Vatnsendahvarf – tillaga að deiliskipulagi Helstu breytingar í kjölfar samráðs á forkynningarstigi

Dags. 16. febrúar 2023

Minnisblað

Forkynningartillaga dags. 11. febrúar 2022

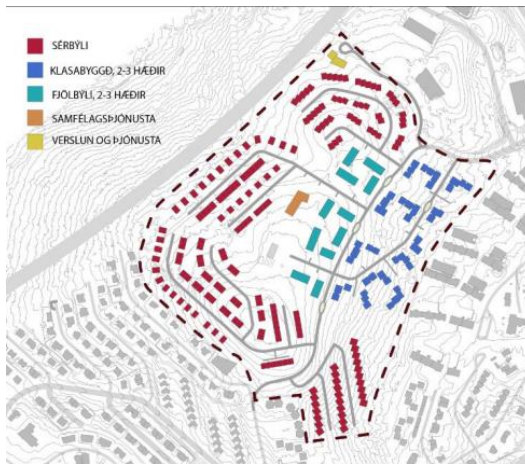
Staðsetning og fyrirkomulag íbúða og íbúðategunda hefur breyst í takt við uppfærða landnotkun og breytingar sem lýst er hér að ofan.

Deiliskipulagstillagan gerir ráð fyrir að fjölbýlishús liggi að athafnasvæði í Turnahvarfi í stað sérbýlishúsa. Klasabyggð er vestarlega á svæðinu í góðum tengslum við aðliggjandi byggð í Hvörfum. Sérbýlishús eru áfram staðsett til suðurs og vesturs.
